Nábřeží řeky Svratky - Realizace protipovodňových opatření
města Brna – etapy VII a VIII (ORG 5344)

ZMĚNOVÝ LIST

ZL 27

- ZM 007 Kolize PP stěny s vnitroareálovým vedením
plynu u Milosrdných bratří

PROTIPOVODŇOVÁ STĚNA SO 08.02 - VÝKRES TVARU
(KM 37,8603)

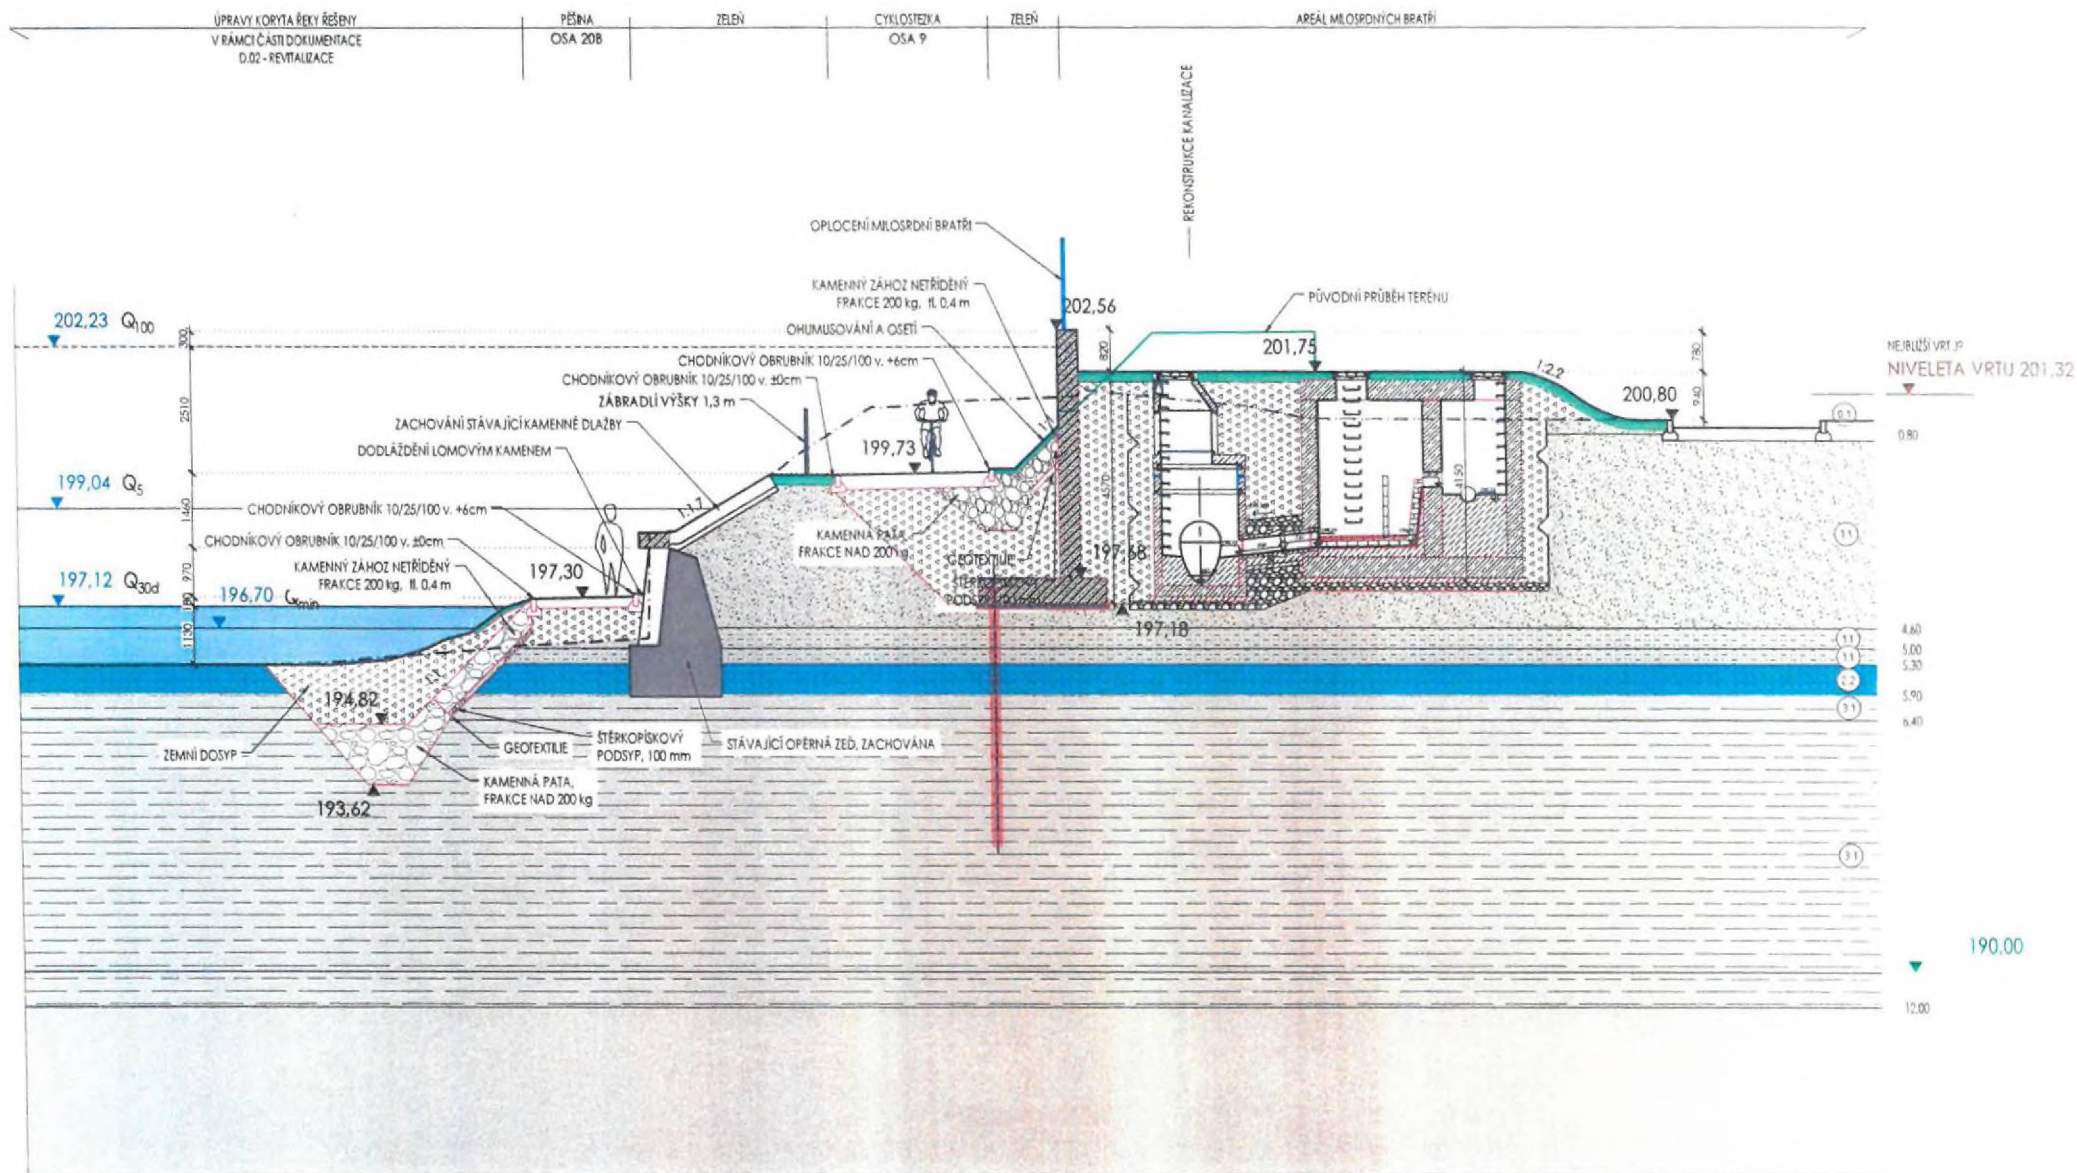
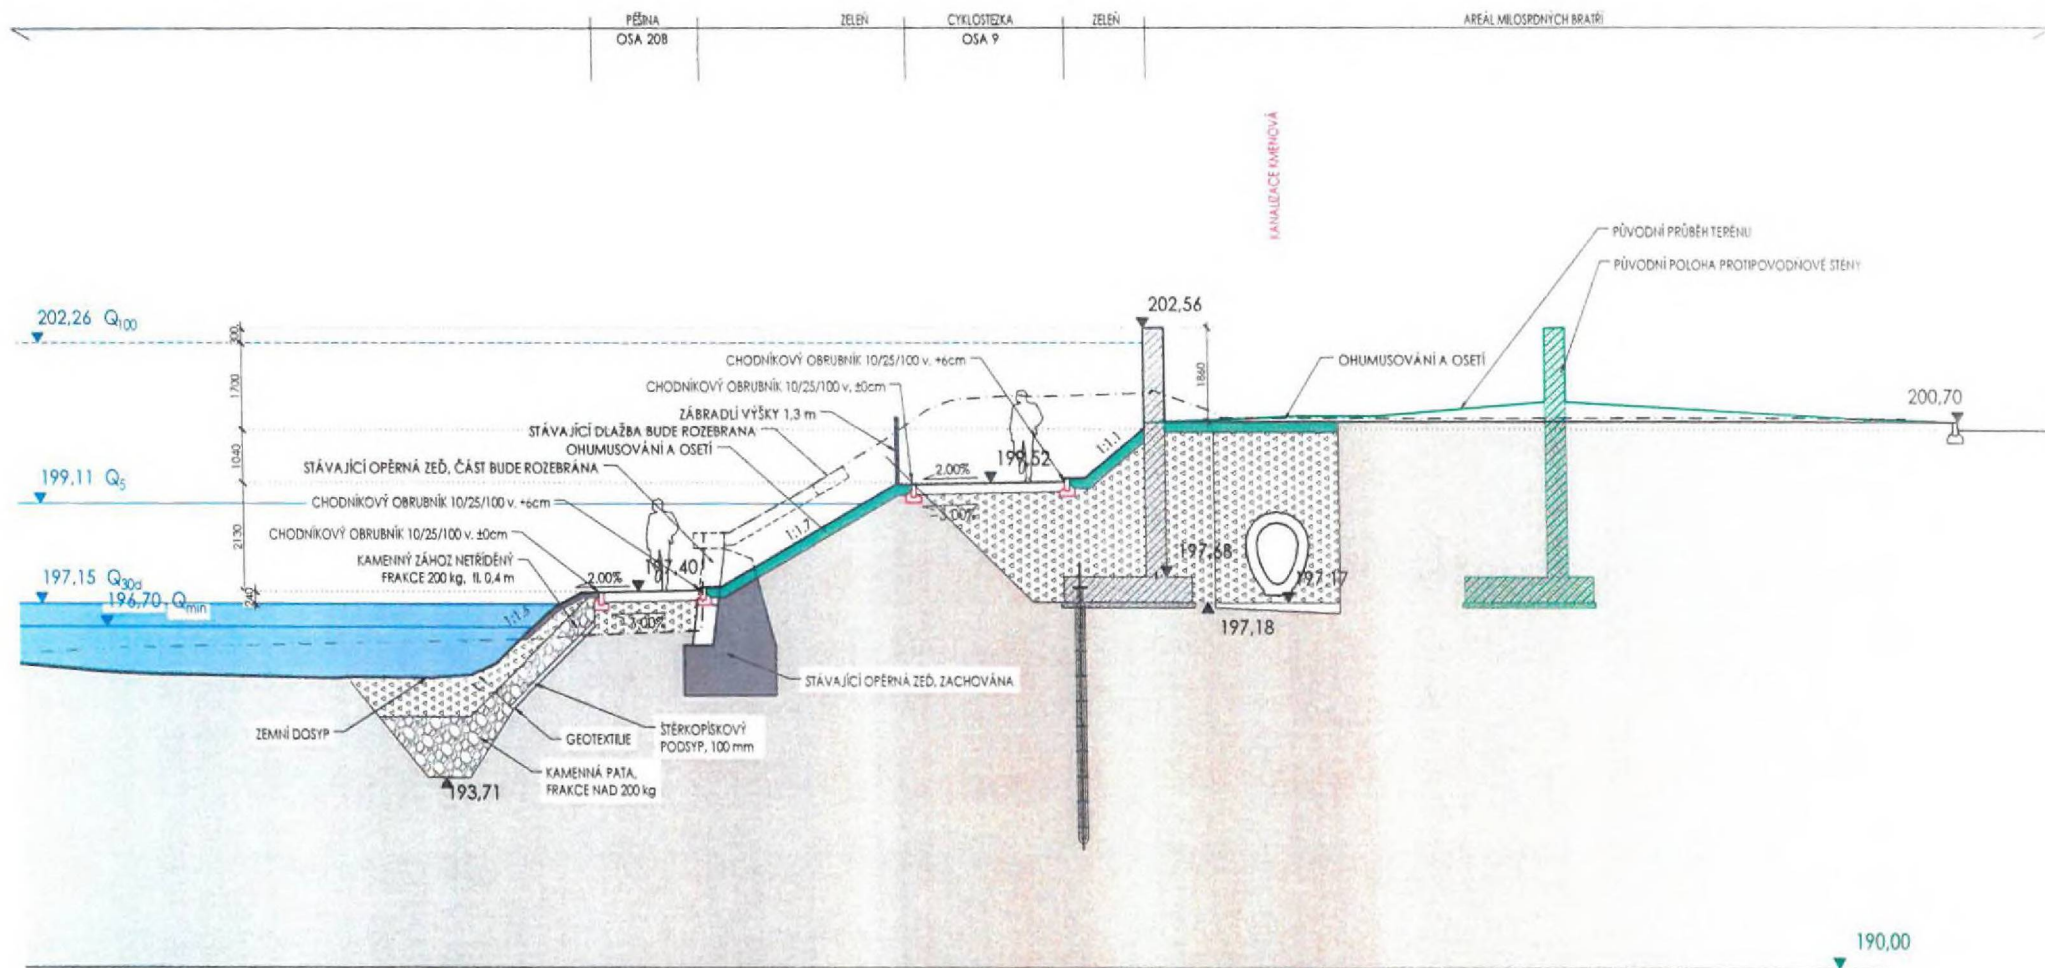
Projekt řeší změnu polohy protipovodňové stěny SO 08.02 z důvodu zjištěných skutečností na stavbě a požadavku vlastníka na novou polohu stěny na hranici pozemku. Posun je v délce 116m, ve staničení 37,81 až 37,93 Km říčního toku.

Na základě zjištěných skutečností na stavbě a požadavku vlastníka pozemku 420/1 ve staničení 37,81 – 37,93 Km říčního toku muselo dojít k zarovnání stěny a zrušení zálivu na protipovodňové stěně SO 08.02.

Charakter protipovodňové stěny je zachován v řešeném území od Baklova nábřeží až k mostu Vídeňská. V rámci úprav dojde ke zrušení zálivu a přísypu hlavy protipovodňové stěny. Směrem do řeky bude zachován hlavní průřez koryta v daném úseku mezi mosty Vídeňská a Renneská.
